Mission régionale d'autorité environnementale
NORMANDIE

**Avis délégué
Projet de parc éolien des Bouleaux
sur les communes de Beaussault et Flamets-Frétils (76)**

N° MRAe 2023-5058

Localisation de la zone potentielle d'implantation du projet de parc éolien des Bouleaux et raccordement inter-éolien (p. 26 de l'étude d'impact)

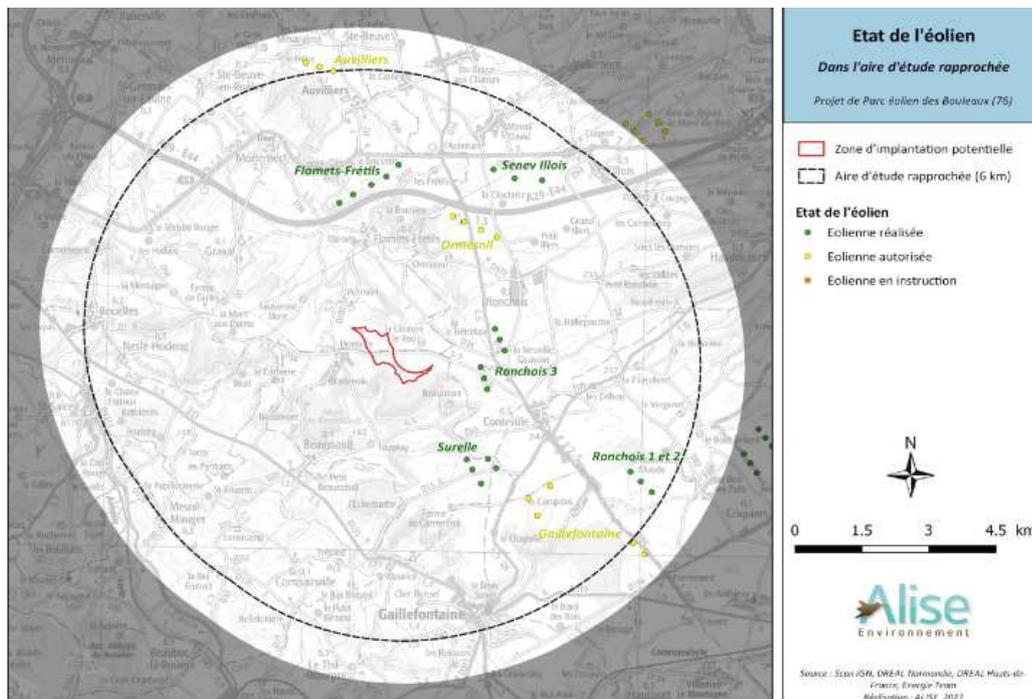
Le raccordement du poste de livraison (situé au pied de l'éolienne E2) au réseau national d'électricité est envisagé au poste source situé sur la commune d'Aumale, à environ 22 km de la zone d'implantation potentielle (Zip). Un tracé indicatif du raccordement du projet éolien au poste source d'Aumale est présenté en page 25 de l'étude d'impact.

La présentation détaillée du tracé qui sera retenu, la description des travaux de raccordement et l'évaluation de leurs impacts potentiels sur l'environnement devront faire l'objet d'une actualisation de l'étude d'impact, conformément à ce qu'exige la notion de projet global au sens de l'évaluation environnementale.

L'autorité environnementale recommande d'actualiser l'étude d'impact en y intégrant les travaux de raccordement du parc au poste-source en tant que composante du projet global soumis à évaluation environnementale, dès que le tracé de raccordement sera précisément identifié.
